Zeitschrift: **Schweizerische Bauzeitung**

Band (Jahr): **81/82 (1923)**

Zum Bebauungsplan am Bahnhof Enge der linksufrigen Zürichseebahn.

Abb. 4. Vorlage (Vollausbau) laut Antrag des Stadtrates vom 21. März 1923. — 1:4000.

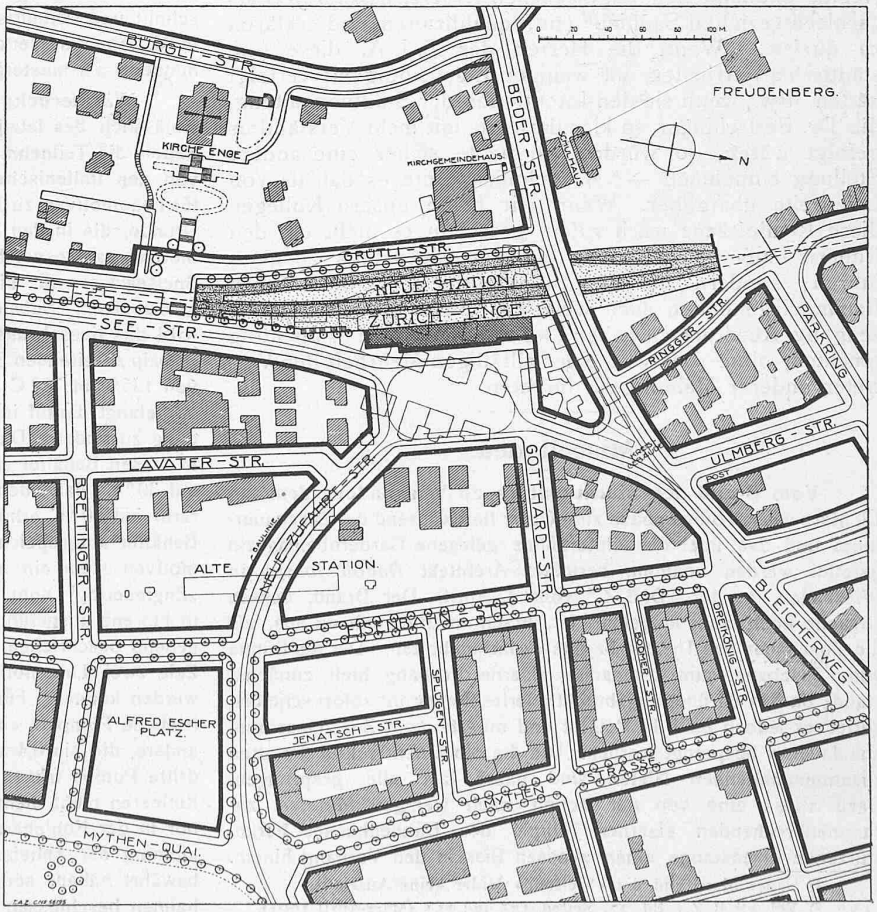
Mit Weisung vom 21. März 1923 wurde nun das amtliche Projekt dem Grossen Stadtrat unterbreitet mit dem Antrag, die Baulinien gemäss dem Plane in Abb. 4 festzusetzen. Der in Abb. 5 gezeigte Plan (wie Abb. 4 nach Originalzeichnung des Tiefbauamtes clichiert) ist als Provisorium gedacht, um die beträchtlichen Kosten für die Niederlegung der drei Häuser Lavaterstrasse Nr. 2, 4 und 6, die den dreieckigen Baublock zwischen Lavaterstrasse und Bahnhofplatz bilden, für einstweilen zu sparen. Die neue Zufahrtstrasse vom Alfr. Escher-Platz her (Richtung Bellevue) erhält eine Breite von 21 m, die Gotthardstrasse soll zwischen Eisenbahnstrasse und Seestrasse von 15 auf 18 m verbreitert werden („als weitere Zufahrtstrasse zur neuen Station"), das kurze Anschlusstück der Seestrasse gegen den Bleicherweg (Richtung Paradeplatz und Stockerstrasse) erhält 20 m Baulinienabstand. Von der Lavaterstrasse soll zum Vollausbau (Abbildung 4) das Anfangstück längs der abzubrechenden Häuser Nr. 2, 4 und 6 durch Vorrücken der östlichen Baulinie aufgehoben werden; ihre Einmündung in die neue Zufahrtstrasse will man rechtwinklig abbiegen „um die Südwand des Stationsplatzes besser zu schliessen und eine rechtwinklige Bauecke zu schaffen". Die Venedigstrasse endlich (siehe Abbildung 1) soll aufgehoben werden. Zu beachten ist, dass in den beiden Plänen Abbildungen 4 und 5 zwecks Erzielung des zur Stationsmitte annähernd symmetrischen Platzes das Stationsgebäude gegenüber dem Vertragsprojekt von 1913 (Abbildung 1) um 10 m südwärts verschoben ist; das ermöglichte die Schaffung einer nördlichen Platzwand in dem grossen schiefwinkligen Baublock zwischen dem Platz und der nunmehr mit 6 % gegen die Ueberführung ansteigenden Bederstrasse. Dies mag zur Erläuterung der Pläne genügen.

Wie man sieht ist im Prinzip die ursprüngliche, in Abbildung 3 dargestellte Idee der Schaffung eines regelmässigen d. h. rechteckigen Platzes beibehalten worden. Unbegreiflicherweise hat man aber den Raumgewinn durch Weglassung der Sihltalbahn, die Verminderung der Geleisezahl und damit die Breite-Verminderung der Geleise- und Perronanlage um rund 17 m nicht dazu ausgenützt, um das Aufnahmegebäude um das Mass der Einsparung zurückzuschieben, wie es doch der Sinn des Z. I. A.-Vorschlages im Interesse der Vorplatzbildung gewesen ist (Abbildung 2). Dessenungeachtet möchte man nun ein grossen, ausgesprochen geschlossenen Grosstadtplatz machen von 57 auf 97 m (Paradeplatz rd. 48×88 m!), und zwar mit einem Aufwand, dessen Berechtigung sowohl in verkehrstechnischer, wie in baukünstlerischer und wirtschaftlicher Hinsicht bezweifelt werden darf. Sache der grosstadträtlichen Vorberatungs-Kommission wird es zunächst sein die Vorlage zu prüfen; immerhin sei zur Anregung der Diskussion auch an dieser Stelle auf einige Punkte kurz hingewiesen.

Grundforderungen stadtbaukünstlerischer Wirkung? Den aesthetischen Anforderungen kann, leider, der grosse Rechteckplatz noch weniger gerecht werden, wie den verkehrstechnischen. Er macht schon auf dem Plane den Eindruck des Gekünstelten, Erzwungenen. Warum denn nicht *natürlich*, d. h. in der unabänderlich spitzwinkeligen Strassengabelung eben *dreiseitig?* So sehr wir die baukünstlerischen Bestrebungen im Geiste Ostendorfs aus Ueberzeugung fördern, wo wir können — hier haben wir den Eindruck eines Pathos am falschen Ort, eines Versuchs mit unzulänglichen Mitteln, trotz des grossen finanziellen Aufwandes [1]) den der Rechteckplatz erfordern würde. Hier ist, wie uns scheint, nicht Grosse Ordnung am Platze, sondern hier ziemt es sich — und ganz besonders heute — in allem zweckmässige *Sachlichkeit* zum Ausdruck zu bringen. Das braucht keineswegs dürftig zu sein, das kann unsymmetrisch sogar *sehr* schön werden!
